Oversigt over høringsvar og ansøgers bemærkninger

Planens nr. / projektets navn	Fordebat vedr. planlægning for en solcellepark ved Ussinggard / Hedensted Kommune
Høringsperiode	24. maj - 21. juni 2022

Oversigtskort - Synlighedsanalyse

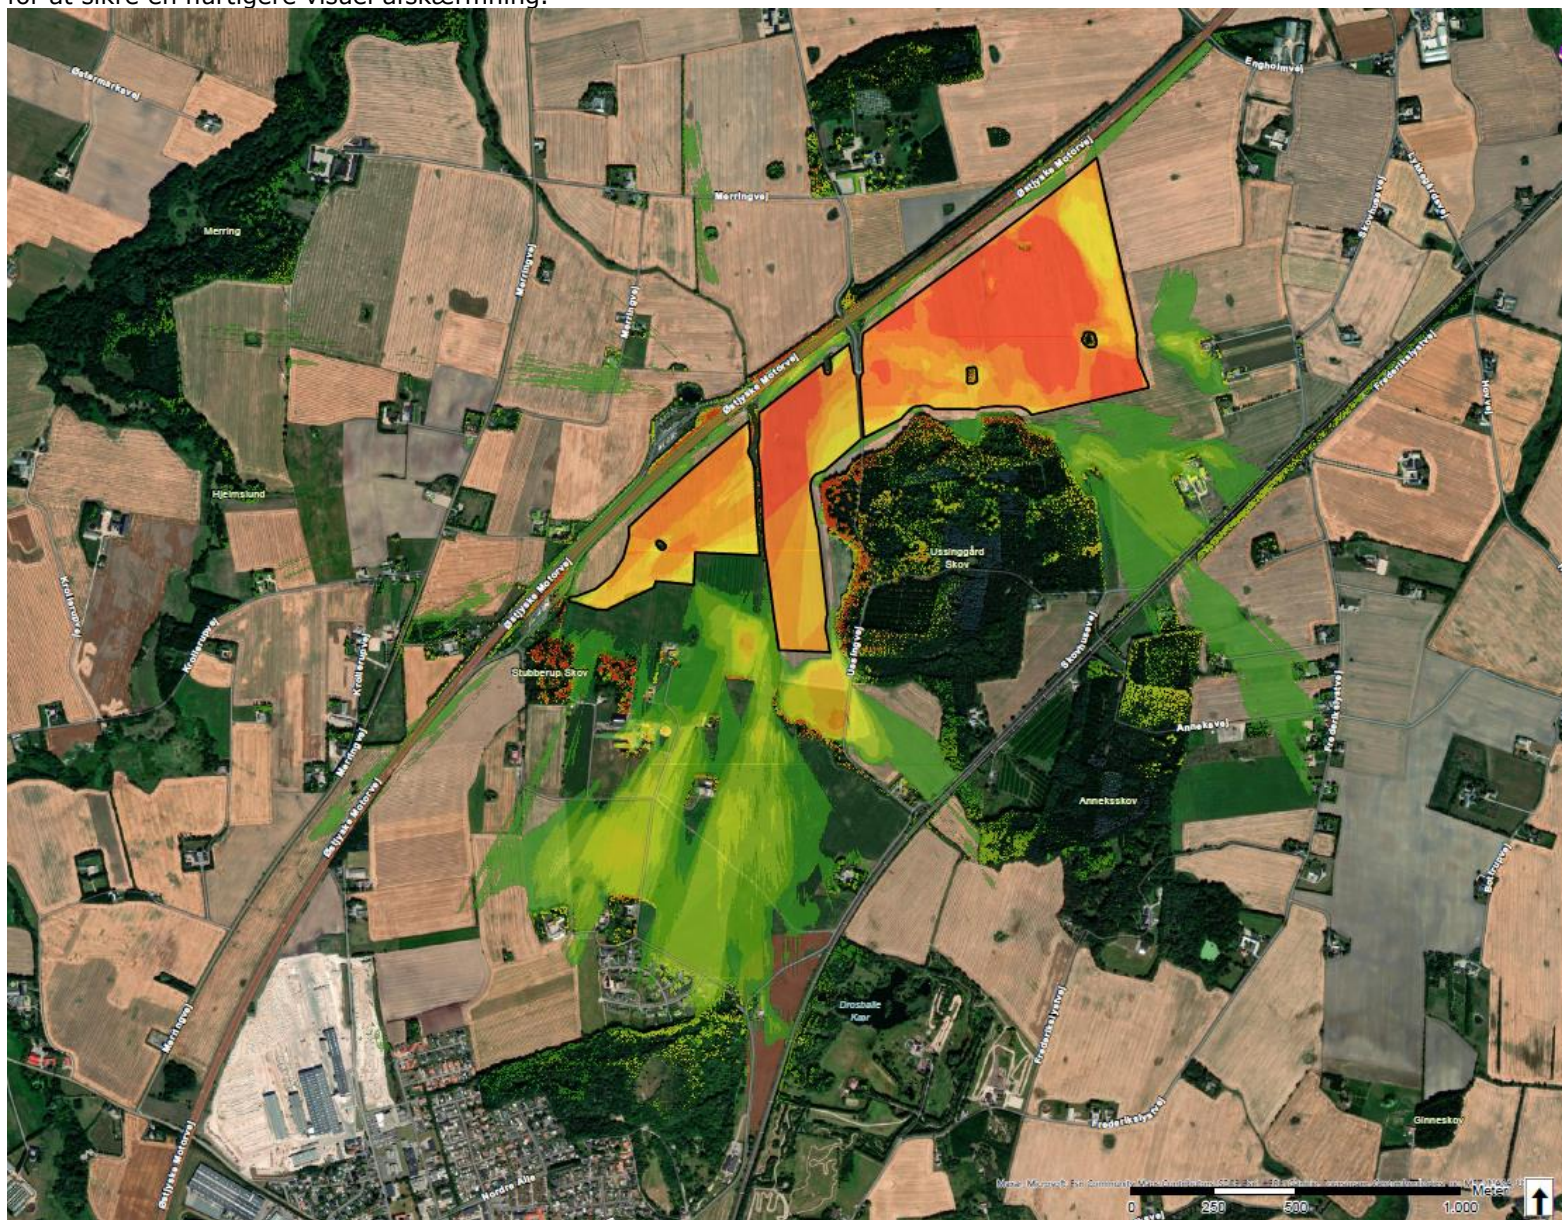
23. Forslag om, at der bør indføres regler for, hvor mange husstande der må have direkte udsyn til et solcelleanlæg.
8.	Hjulmand Kaptain, Mikkel Buchwald Møller Stubberup Skovvej 9, 10, 13, 19, 23, 27, 37, 8, 33, 35 Skærvetoften 1, 3, 8, 9, 10, 17, 20, 24, 26, 30, 32, 36, 62 Rævebjergvej 20, 29 Ussingvej 37, 33 Skovhusevej 7, 18, 20, 24 Skovhusevej 38, 40, 56 Lykkegårdsvej 1, 16 Anneksvej 9, 8723 Løsning	24. Visualiseringer – Mener ikke, at ansøgers visualiseringer er retvisende. 25. Bekymret for om højde ønskes udnyttet på 3,95 meter fremfor 3,2 meter 26. Bekymret for landskabelig påvirkning, særligt terrænforskelte hvor del af solcelleanlægget er beliggende i kote 48,50, mens en række ejendomme er beliggende i kote 68. 27. Bekymret for fald af ejendomsværdi. Samtlige lodsejere vil benytte sig af taksationsmyndigheden. 28. Mener ikke, at der kan opnås dispensation fra skovbyggelinjen, idet anlægget vil forringe skovbrynets landskabsværdi væsentligt. 29. Mener ikke, at de værdierne i de økologiske forbindelser er sikret. Mener ikke, at der er sikkerhed for, at der vil ske en forbedring af naturtilstanden i søer og vandløb. 30. Mener ikke, at det omkringliggende landskab er præget af E45 motorvejen 31. Mener at der er stor risiko for, at anlægsarbejderne medfører skader/gener ved naboer, bl.a. i forbindelse med nedramning forventes skader på dræen, som kan have betydning for naboarealer. 32. Mener at der kan opsættes vindmøller uden at der skal ændres på eksisterende kommuneplanramme 33. Mener at anlægget bør placeres nord for motorvejen, og op ad godset.

Ansøger har desuden fået udarbejdet en synlighedsanalyse, se nedenstående kortbilag. Analysen/oversigtskortet viser, hvor stor en andel af anlægget, der vil være synligt når observeret fra omkringliggende arealer. Analysen tager udgangspunkt i en anlægshøjde på 3,2 meter og et udvokset beplantningsbælte, med en sluthøjde på 4 meter. Vi forventer at beplantningshøjden, når fuldt udvokset, minimum er 5 meter, hvorfor synlighedsanalysen er konservativt udarbejdet. Øvrigt input til analysen er Danmarks Højdemodel. Analysen viser, at størstedelen af

anlægget vil være skjult og når observeret fra eksempelvis Stubberup Skovvej, som vist på illustrationen ovenover, så vil ca. 10 % af anlægget være synligt. Fra nærmere beliggende boliger er terrænet mindre kuperet/fladere, hvorfor anlægget i højere grad vil være skjult af den nye randbeplantning. Ansøger vil mod kritiske strækninger, herunder Stubberup Skovvej, etablere ny randbeplantning med ammetræer, for at sikre en hurtigere visuel afskærmning.
